TECHNISCHE INFORMATION TI-315-003 SERVICE LETTER SL-315-003

ATA-Code: 55-10:
Höhenleitwerk

ATA-Code: 55-10
Horizontal Stabilizer

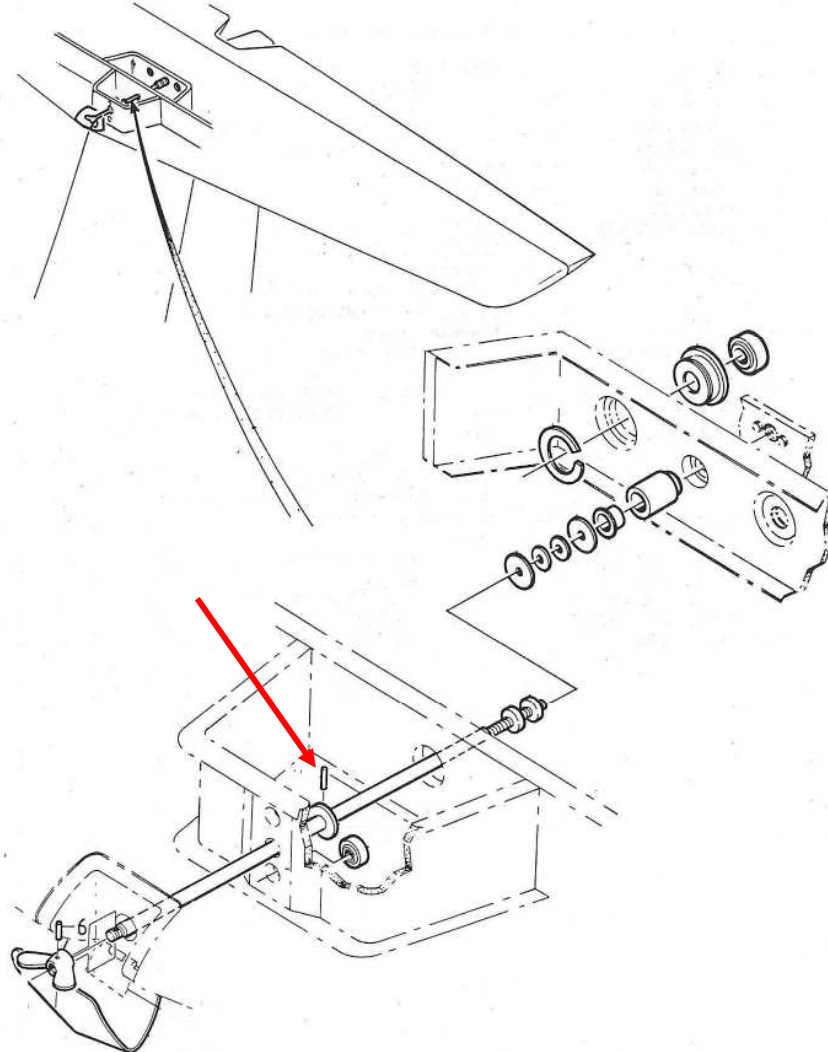
A case was reported to Grob where the wing nut for the horizontal stabilizer attachment was removed completely during de-rigging. Thereby the stop was damaged inevitably.

During the next rigging the horizontal stabilizer could not be installed correctly. This caused damage of the horizontal stabilizer.

In addition to the instructions given in the Manuals this Service Letter gives more principle information about the arrangement of the tailplane mounting assembly.

Note: The wing nut was designed to be secured against pulling out by a snap ring or spiral pin. The correct safety function shall be checked as follows:

- unscrew and pull back wing nut fully to the stop
- try to pull out the wing nut using e.g. a spring balance with a force of 5kg (50N/ 11 lbf)

The wing nut must not be pulled out further. If it is possible to pull the wing nut further out the manufacturer, TC support organization or an approved aviation workshop must be contacted immediately.
